Anlage 1: Anregungen zu zeichnerischen Festlegungen des Regionalplanentwurfs

C2. Kriegsdorf

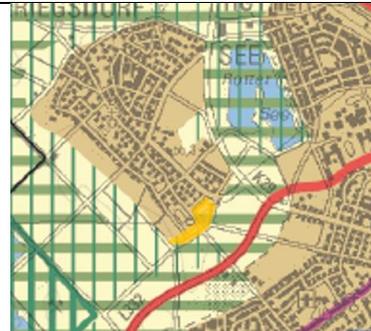
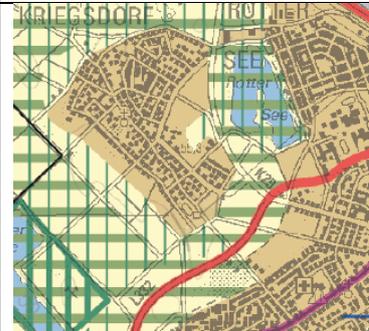
Angeregte geänderte Abgrenzung

Regionalplanerische Festlegung nach Änderung

D1. Aufnahme des Stadtteils Spichs in den zentralörtlichen ASB gemäß Erläuterungskarte S1 zASB

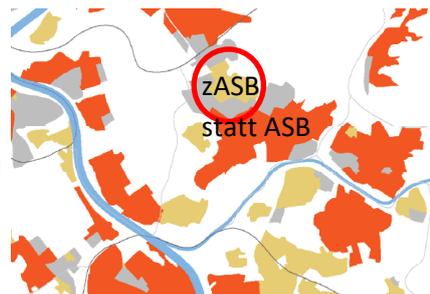
Angeregte Änderung

D3. Aktualisierung der Erläuterungskarte I3 Mobilstationen

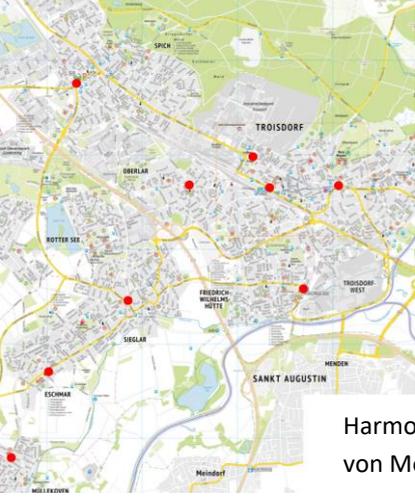
Bisherige Darstellung in der Erläuterungskarte	Angeregte Änderung
	 <p>Harmonisierung der Darstellung von Mobilstationen</p>

D4. Anregung zur Überprüfung der Festlegung „Zweckbestimmung Militär im Bereich der Ortslage Altenrath“

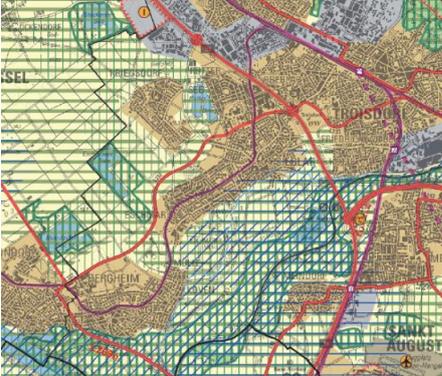
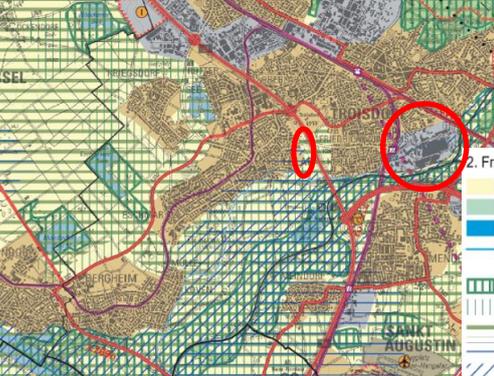
Bisherige Darstellung in der Erläuterungskarte	Angeregte Änderung
